Typ

1 329 0..
1 330 0..

Stand 80-03

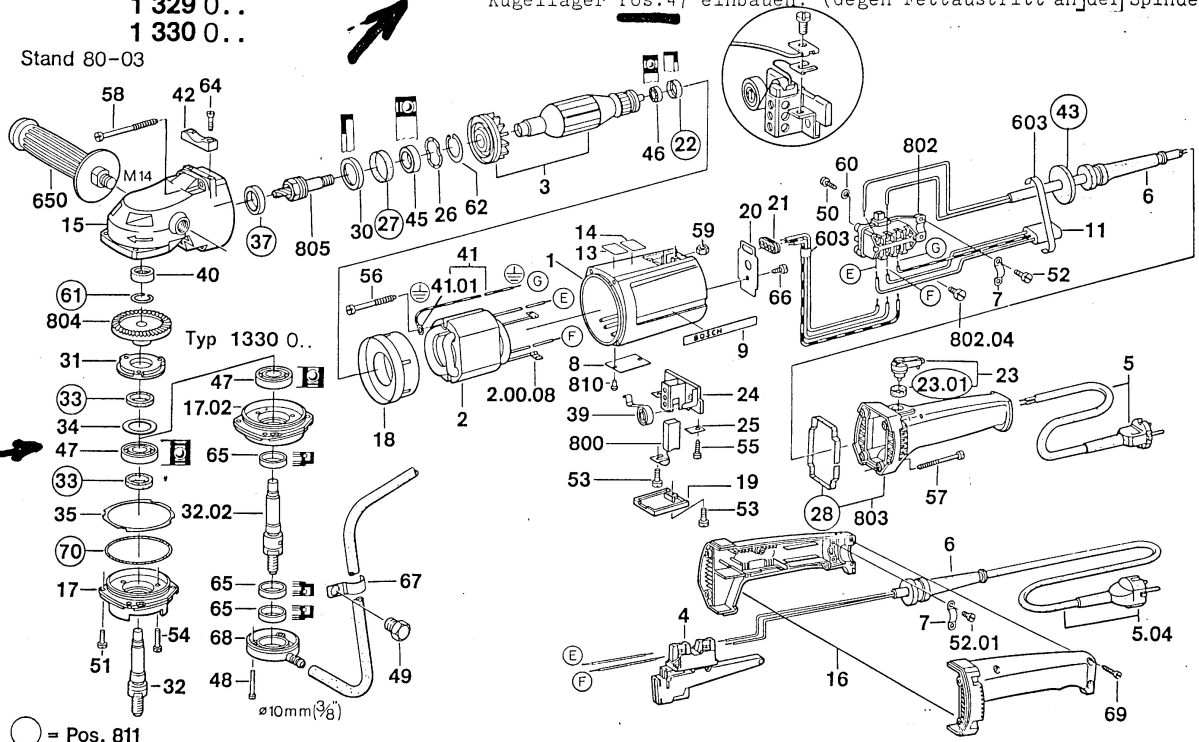
Beachten: Bei Reparaturen das neue DOPPELSEITIG abgedichtete Kugellager Pos.47 einbauen. (Gegen Fettaustritt an der Spindel.)

Neu
New

○ = Pos. 811
